Précisions du pétitionnaire aux observations formulées par l'Autorité environnementale

Projet du "Parc éolien de la Charente Limousine" Communes d'Alloue, Ambernac et Saint-Coutant (16)

Version	Elaboré par :
12/07/2017	EPURON
	Adrien APPERE

SCHEMA DE SATURATION VISUELLE - LIEU DIT «L'AGE»

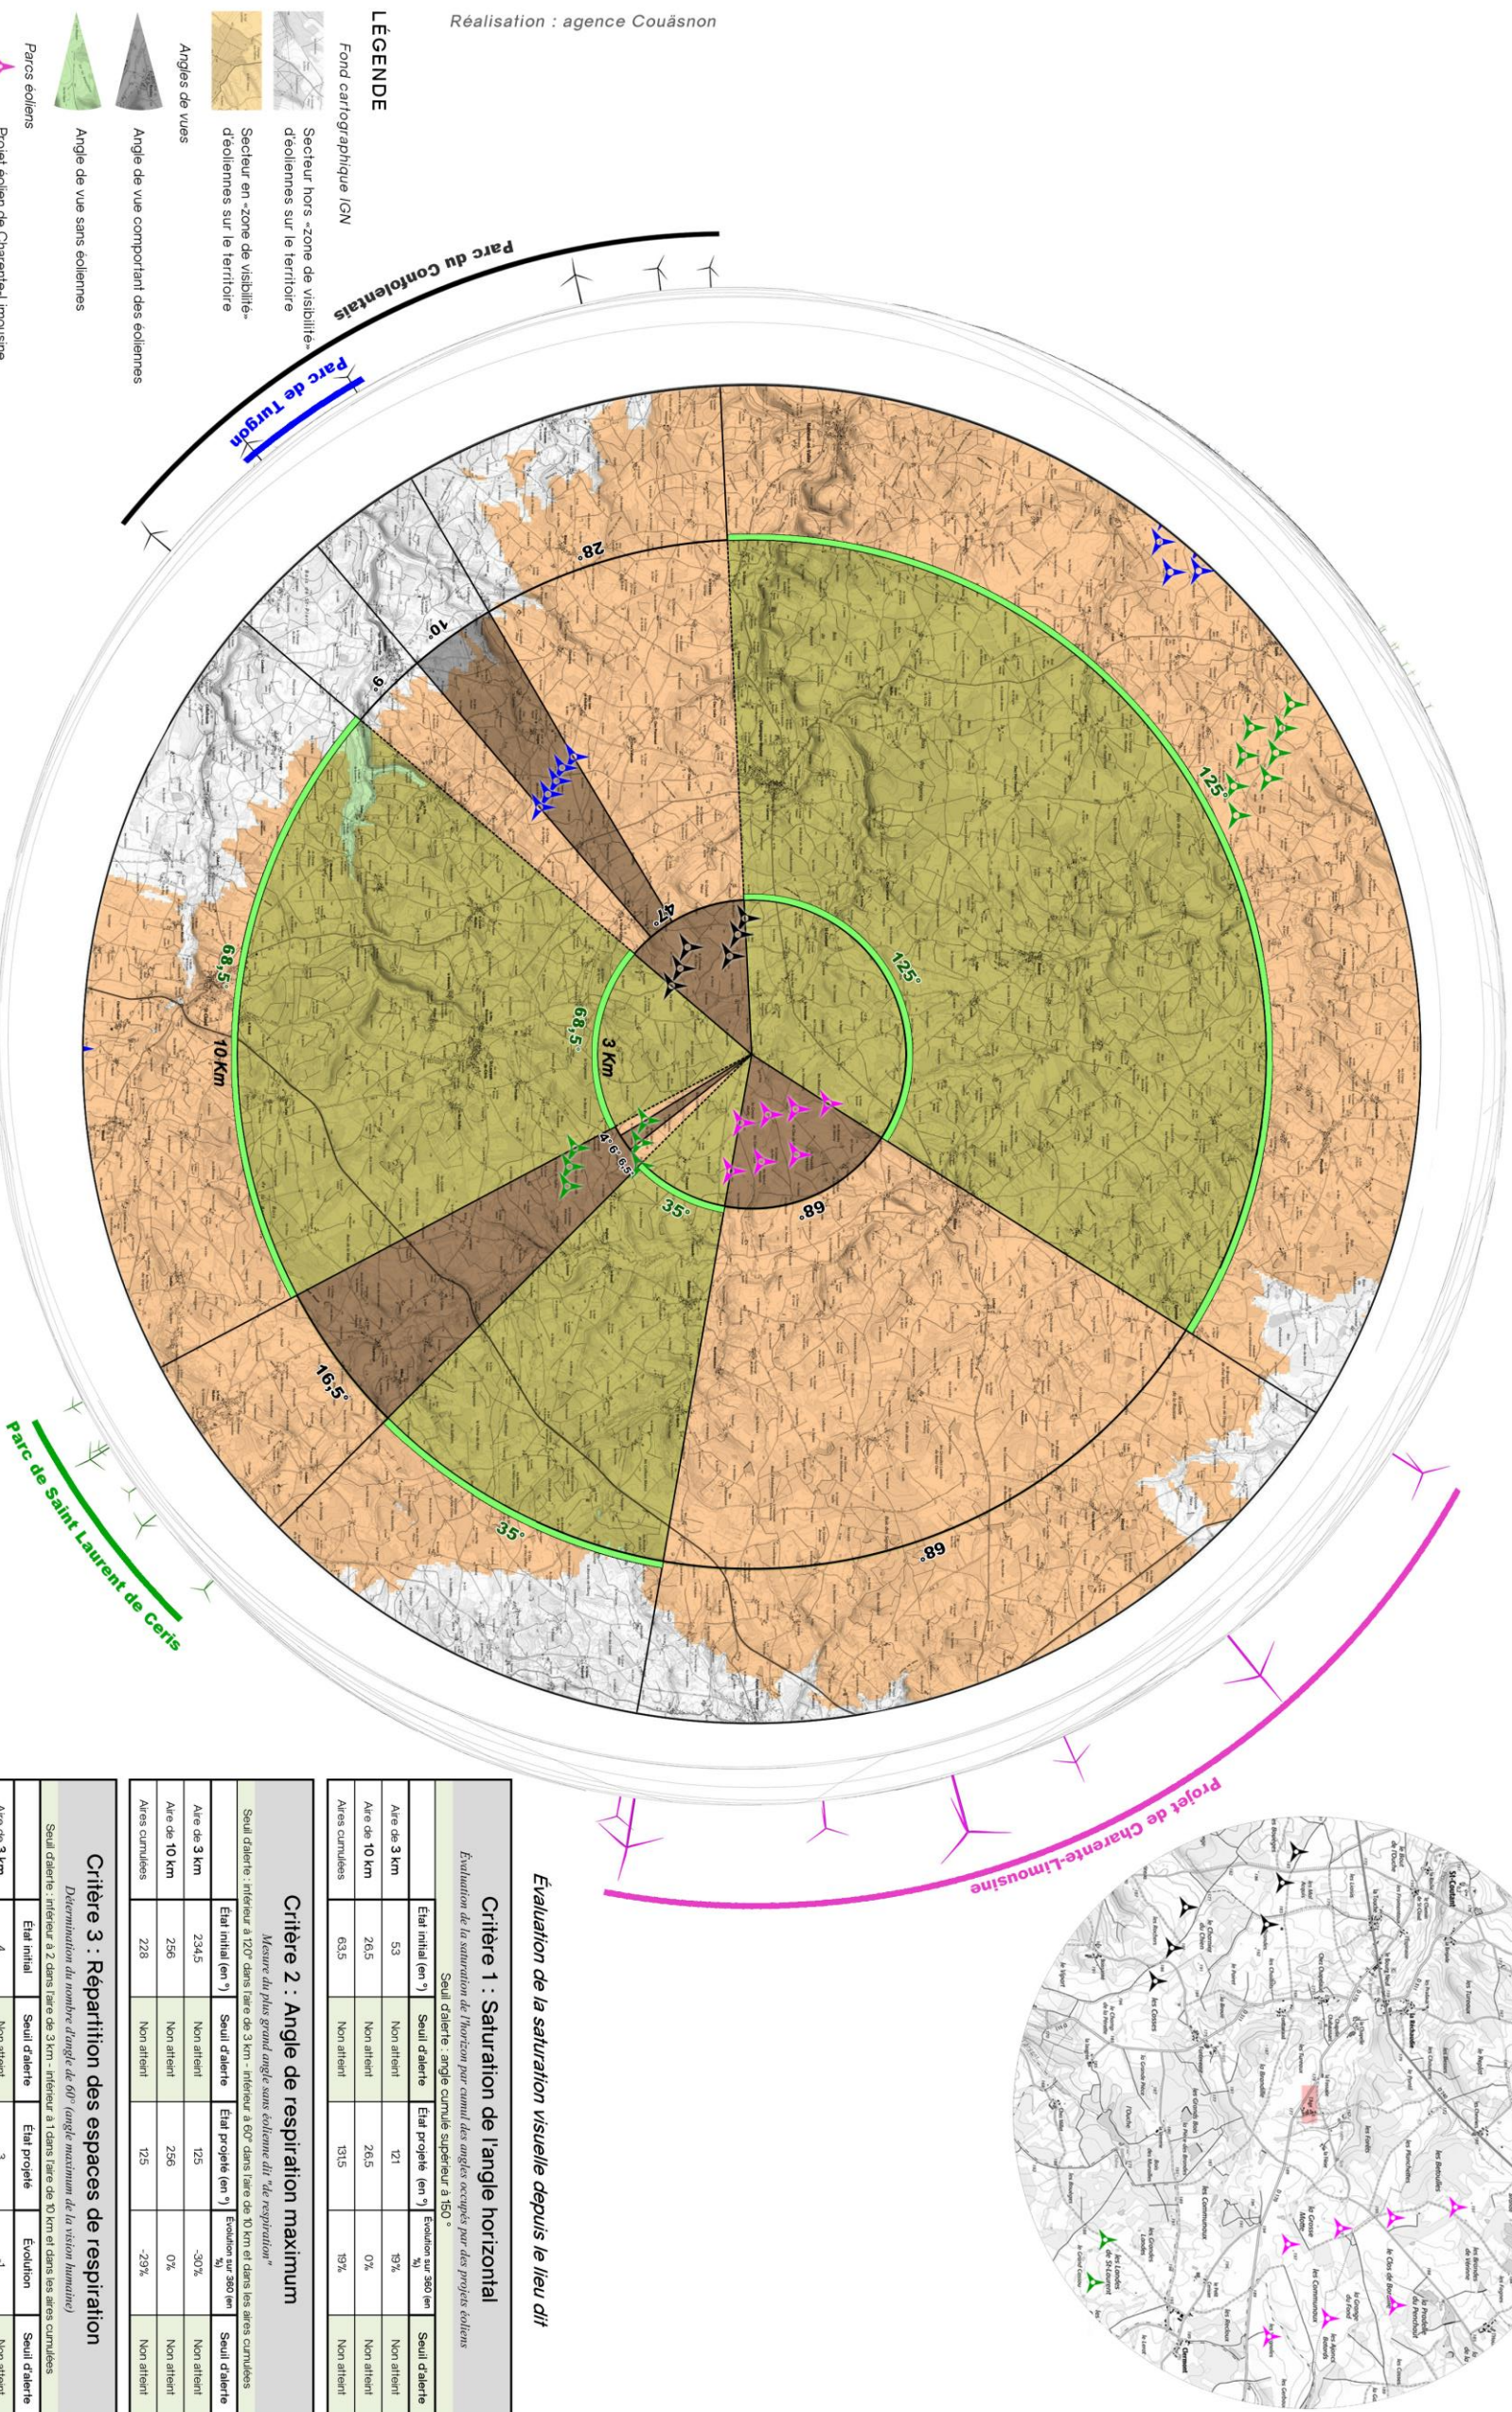
On note cependant que plusieurs autres hameaux se situent entre le parc éolien du Confolentais et le site du projet, pour lesquels il est conclu à un impact paysager moyen : cf. page 221 (lieu-dit « Fontereuse » ou « Foncreuse », Saint-Coutant), page 222 (lieu-dit « L'Age », Saint-Coutant) et page 226 (lieu-dit « Fondbaraud », Saint-Coutant). Or, les éléments présentés ne permettent pas d'exclure cet éventuel effet étudié par ailleurs en tant que tel, et l'absence d'analyse aurait été méritée d'être mieux justifiée.

Comme démontré par ce graphique depuis le hameau de l'Âge, le parc éolien de la Charente-Limousine respecte le seuil de saturation, l'angle de respiration et la répartition des espaces de respiration. Le risque de saturation du paysage est donc nul.

Zones d'implantation du projet étudié et du parc éolien existant

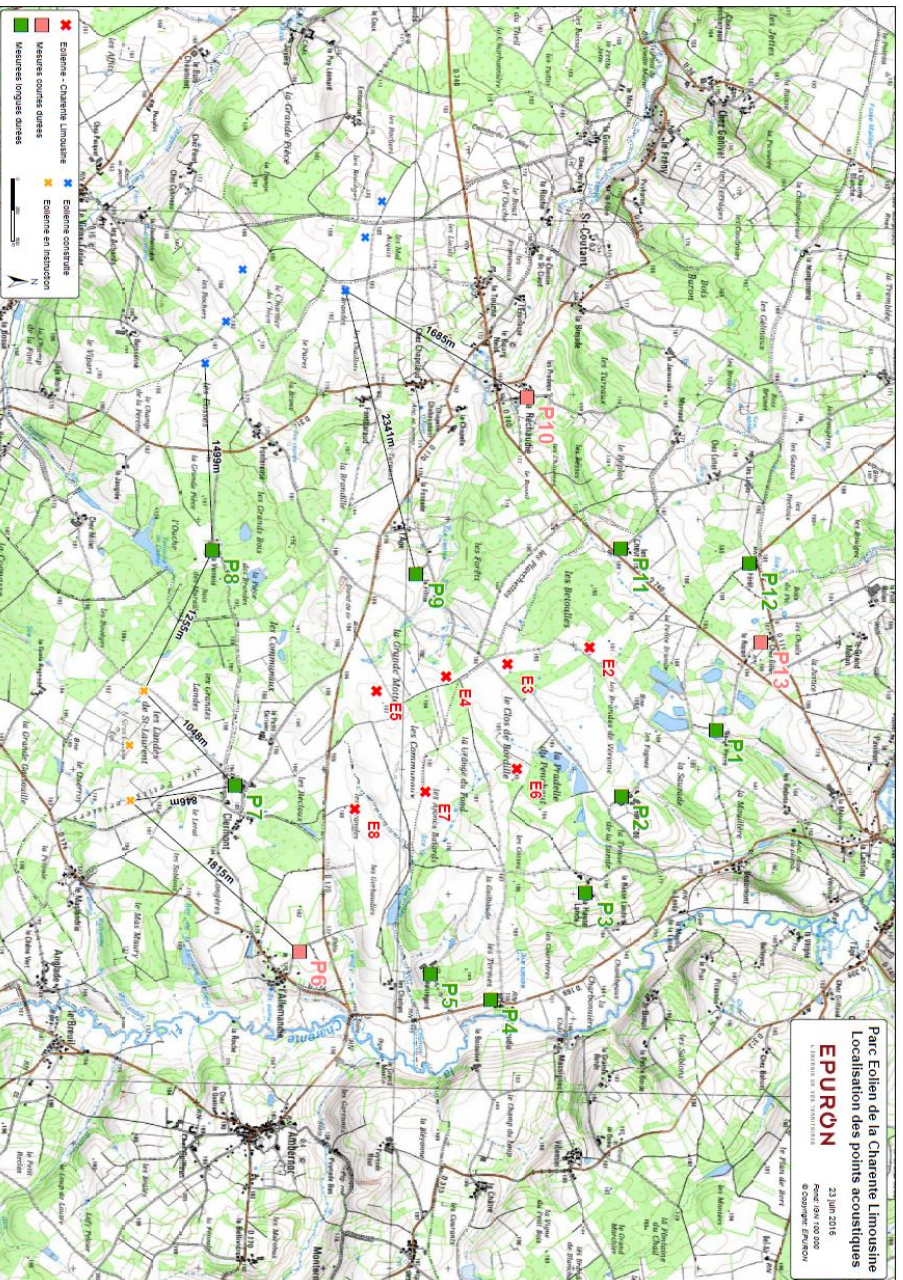
Les autres parcs éolien (construits ou à venir) ne sont pas pris en compte dans l'analyse des impacts cumulés en matière de bruit, le pétitionnaire justifiant ce choix par leur distance au site projet (plus de 1km, page 265). La justification du pétitionnaire est insuffisante sur ce point.

Dans ce chapitre, l'impact cumulé des parcs de Charente-Limousine, Saint-Laurent-de-Céris et Confolentais est étudié. Les niveaux résiduels retenus sont ceux analysés durant la campagne de mesure de Charente-Limousine. La localisation des différents parcs éoliens est rappelée sur la carte ci-dessous :
